**Dle rozdělovníku****„Modernizace trati Sudoměřice - Votice“****Dodatečné informace - Dodatek č. 25**

V souladu s ust. § 98 zákona č. 134/2016 Sb., o zadávání veřejných zakázek, v platném znění a s odvolání na znění článku 7 Dílu 1 - Požadavky a podmínky pro zpracování nabídky, Části 2 - Pokyny pro dodavatele Zadávací dokumentace, odpovídáme na dotazy dodavatele takto:

SO 71-30-01.e - v PD není zakresleno značné množství dopravních značek

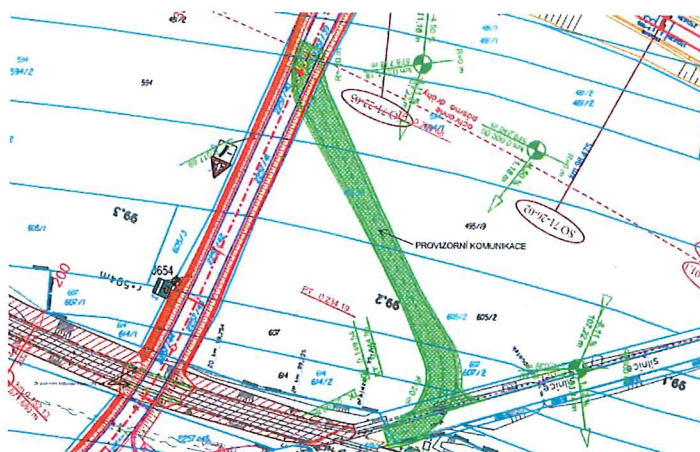
Podle výkazu výměr se u provizorní komunikace nachází 13 kusů dopravních značek. Nepodařilo se nám zjistit, o jaký druh značek se jedná a pokud jde o dočasné značení, chybí položka pro ocenění dnů pronájmu.

Dotaz: Uvede zadavatel, o jaké typy značek se jedná a doplní položku pro ocenění pronájmu dočasných značek?

SO 71-30-01 neobsahuje dopravní značení ani uvedené položky DZ. Pravděpodobně v dotazu chybně uvedené číslo SO.

Dotaz pravděpodobně patří k SO 71-30-03.1.

DZ jsou v příloze 8. Celkový počet DZ pro provizorní komunikaci je 16 ks a 12 sloupků. DZ v křižovatkách s přístupovou komunikací k zastávce Mezno (IP4b, P6 a B2) jsou zahrnuty do SO 71-30-03.1.

SO 71-30-03.2 – chybný počet kusů značek a sloupků ve výkazu výměr

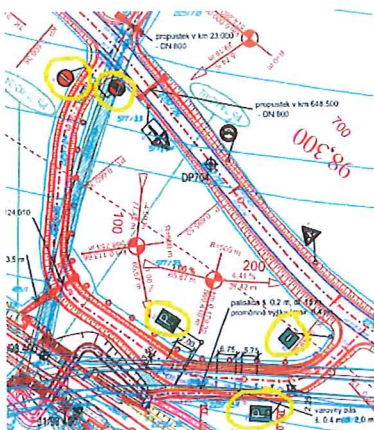
Ve výkazu výměr jsou uvedeny 2 kusy dopravních značek a 2 kusy sloupků. V přehledné situaci se nachází 5 kusů dopravních značek a 5 ocelových sloupků k dopravním značkám.

Dotaz: Opraví zadavatel výkaz výměr?

DZ v křižovatkách s přístupovou komunikací k zastávce Mezno (IP4b, P6 a B2) jsou zahrnuty do SO 71-30-03.1. Viz dotaz č. 552. Výměra 2x DZ + 2 x sloupek je tudíž správně.

PŘÍČNÝ ŘEZ A-A – NOVÝ STAV

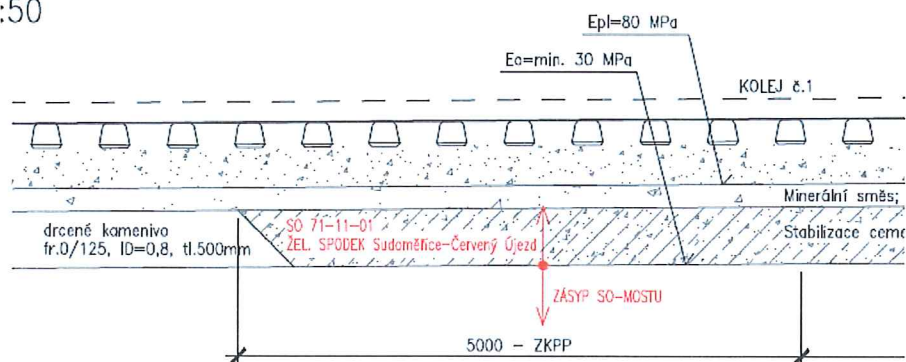
— Dle postoupené projektové dokumentace pro SO 71-20-01, Železniční most v ev. km 95,518, výkresu č. 007 - Podélný řez A-A nový stav, je součástí zásypů SO mostu vrstva Stabilizace cementová tl. 500 mm, která dle našeho názoru není uvedena ve výkazu výměr.

Žádáme zadavatele o doplnění této položky, popř. objasnění, které položky se daná vrstva týká.

*SP nebude upravován. Ve výkresu č. 007 je prohozen popis. Správně viz. obrázek.*
